Januar, 2017

Designänderung Legris LF 6100

New Design

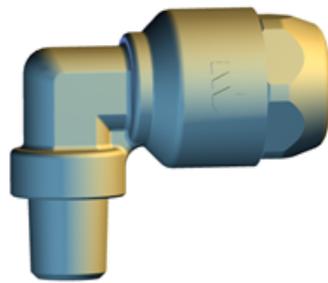
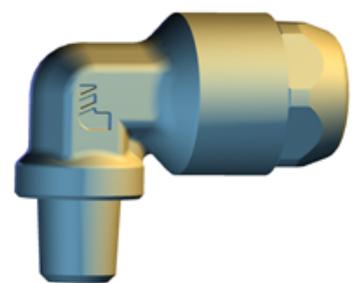
ab März 2018 ändert sich das Design der Verschraubungs- Serie 6179 XX XX und 6104 XX XX aus dem Hause Legris (siehe Legris-Katalog Seite 1-109 und 1-110 - Ausführung 2015).

Die Veränderungen beinhalten die äußere Form und die Dimensionen! Die Artikelnummern bleiben unverändert!

Main modifications: stamping change of the LF 6100 range resulting in some dimensional modifications on elbow and tee models.

ØD	P/N#	C	F	G	H	J	L	Kg
4	6179 04 52	M6x1	11	12,5	14,5	6	20	0,014
	6179 04 52 new		11	12	14,5	8	20	0,017
	6179 04 56	M8x1	11	12,5	15	6	20	0,015
	6179 04 56 new		11	12,5	14,5	8	20	0,018
	6179 04 57	M8x1,25	11	12,5	15	6	20	0,014
	6179 04 57 new		11	12,5	15	8	20	0,017
	6179 04 60	M10x1	11	12,5	15,5	6	20	0,016
	6179 04 60 new		11	12,5	15,5	8	20	0,019
	6179 04 10	R1/8	11	12,5	15,5	6	20	0,016
	6179 04 10 new		11	12,5	15	8	20	0,019
	6179 04 13	R1/4	11	12,5	17	6	20	0,023
	6179 04 13 new		11	12,5	17	10	20	0,030
6	6179 06 60	M10x1	14	16	18	8	25,5	0,029
	6179 06 60 new		14	16	18	10	25,5	0,033
	6179 06 65	M12x1	14	16	18	8	25,5	0,030
	6179 06 65 new		14	16	18	10	25,5	0,032
	6179 06 10	R1/8	14	16	18	8	25,5	0,030
	6179 06 10 new		14	16	18	10	25,5	0,035
	6179 06 13	R1/4	14	16	19	8	25,5	0,036
6179 06 13 new	14		16	19	10	25,5	0,036	
8	6179 08 65	M12x1	17	19	21	10	30	0,047
	6179 08 65 new		17	19	21	12	30	0,054
